Dodatek č. 2 ke Smlouvě o dílo

Shora uvedené smluvní strany se dohodly na uzavření dodatku č. 2 (dále jen „dodatek“) ke Smlouvě o dílo ze dne 26. 4. 2021, která byla uzavřena se zhotovitelem jako vybraným dodavatelem veřejné zakázky: **„Oblastní nemocnice Náchod – Propojení podzemního koridoru „A“ a „K“ s pavilónem „A“**

ZMĚNOVÝ LIST Č. 12

ZMĚNOVÝ LIST Č. 13

VZDUCHOTECHNIKA
SPOJOVACÍ LOGISTICKÉ A PROPOJOVACÍ KORIDORY , Ohlasní nemocnice Náchod

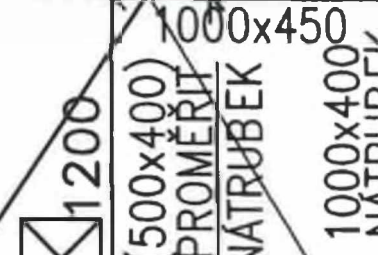
Z důvodu nemožnosti napojení VZT potrubí v chobě A s ohledem na skutečné prostorové možnosti je nutné propojit stávající potrubí s novým v rozsahu dle Přílohy č. 1 tohoto změnového listu.
